**Odpowiedzi i uzupełnienia do przedłożonego
„Raportu oddziaływania na środowisko „Terkawka – kompleksowe przygotowanie
nowych terenów inwestycyjnych w Elblągu”**

W nawiązaniu do pisma Regionalnej Dyrekcji Ochrony Środowiska w Olsztynie - Wydział Spraw Terenowych w Elblągu nr WSTE.4242.4.2.2013.KS z dnia 6.06.2013 r. w sprawie uzupełnień do przedłożonego „Raportu oddziaływania na środowisko „Terkawka – kompleksowe przygotowanie nowych terenów inwestycyjnych w Elblągu” oraz do Raportu oddziaływania na środowisko składamy dodatkowe wyjaśnienia do treści tego pisma:

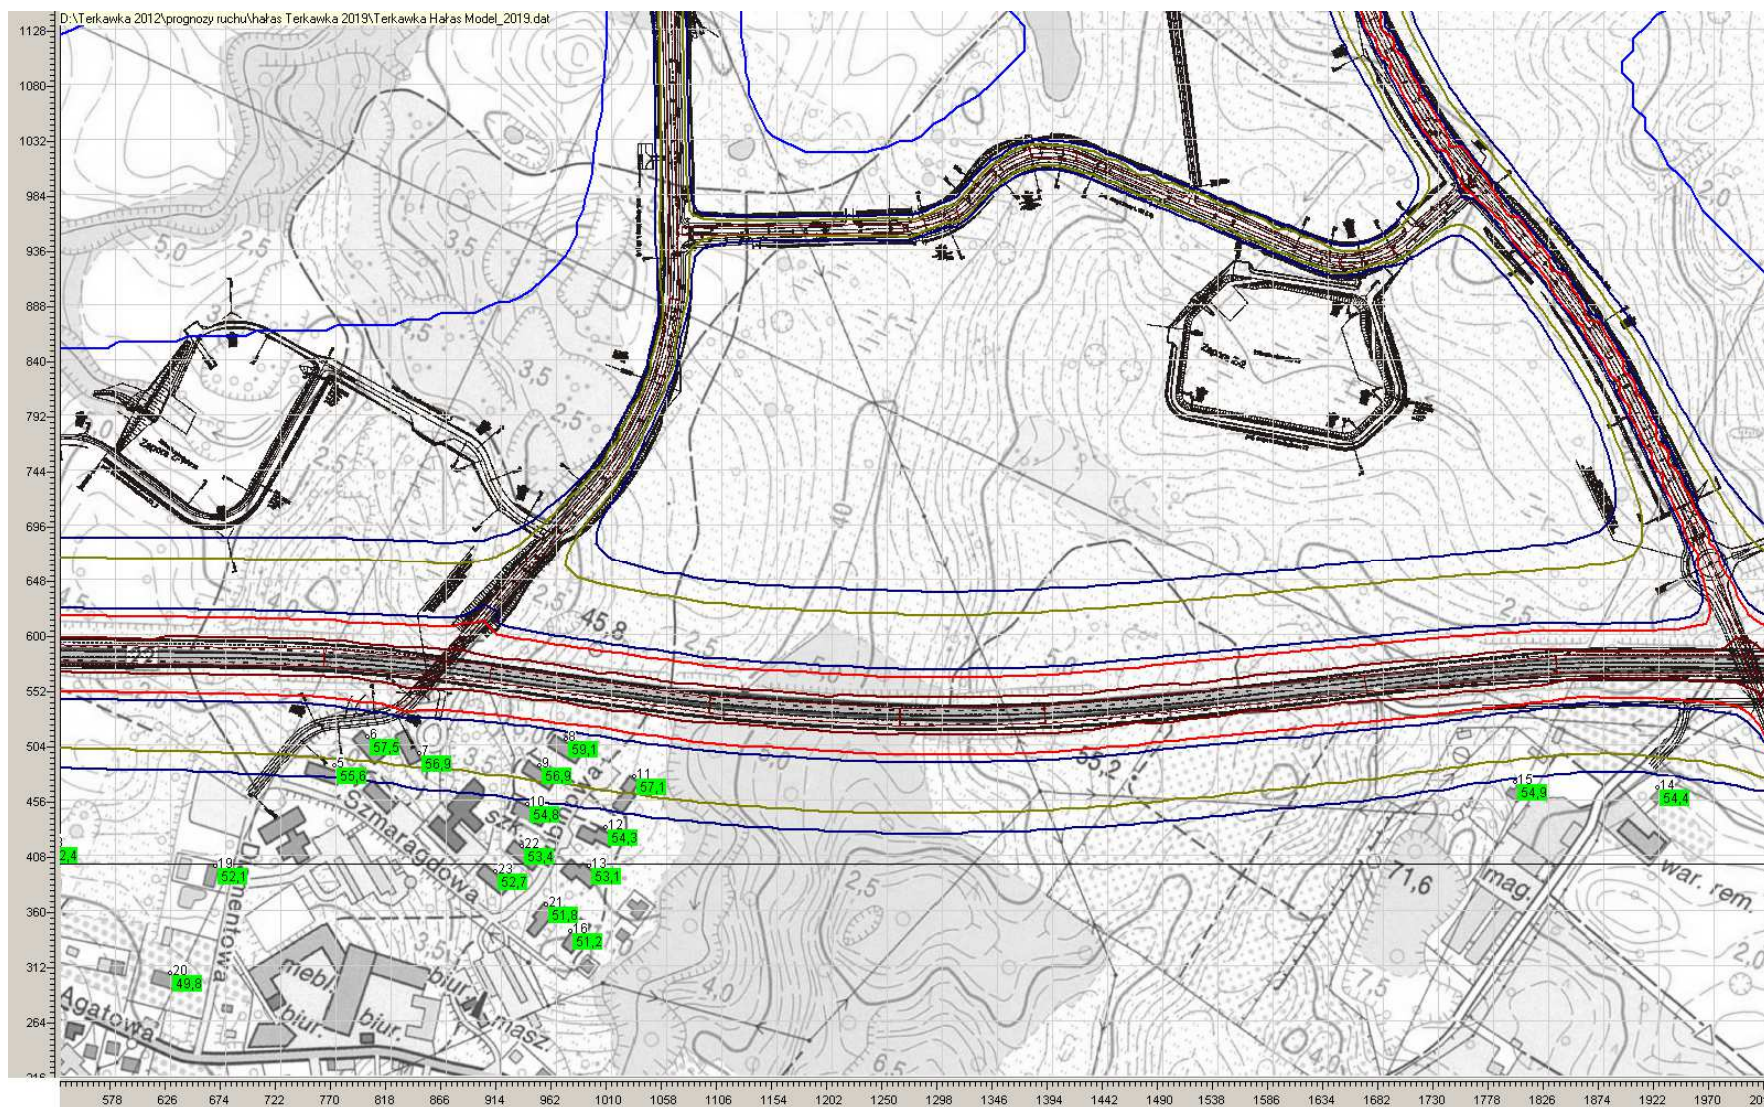
1. Rysunki nr 21 – 28: podpisy pod rysunkami dotyczą zabudowy mieszkaniowej położonej pomiędzy drogą krajową nr 22 a ulicą Szmaragdową, oraz wzdłuż ulicy Diamentowej.
2. Rysunki dotyczące planowanego węzła Terkawka, oznaczone w Raporcie numerami 44, 45, 48 i 49, były nieaktualne i ponownie zostały one przedstawione w niniejszym załączniku.

Rysunek nr 21

dla dB 56 obejmuje strefę od krawędzi drogi krajowej nr 22 wynoszącą ok. 230m,
dla dB 61 obejmuje strefę od krawędzi drogi krajowej nr 22 wynoszącą ok. 82m,
dla dB 65 obejmuje strefę od krawędzi drogi krajowej nr 22 wynoszącą ok. 34m,
(rysunek zawiera nie opisaną izofonę 60dB w kolorze niebieskim)

Sytuacja przedstawiona na rysunku nr 21 pora dnia dla roku 2019 oraz na rysunku nr 25 pora dnia dla roku 2029 związana jest z zmianą ruchu w obrębie obszaru opracowania wywołanym funkcjonowaniem planowanego węzła Terkawka. Zgodnie z przeprowadzonymi prognozami natężeń ruchu w roku 2019 w granicy Gronowa Górnego będzie utrzymywał się zwiększony udział pojazdów przejeżdżających przez istniejący wiadukt nad drogą nr 22. Wynika to z faktu że do czasu realizacji węzła Terkawka wiadukt ten będzie jedyną drogą zapewniającą dojazd na obszar Terkawki z drogi nr 22. Natomiast po roku 2019 (do roku 2029) zakłada się realizację węzła Terkawka, za którego pośrednictwem znaczna część pojazdów będzie mogła zjechać na obszar Terkawki przez węzeł, bez konieczności przejazdu przez Gronowo Górne.
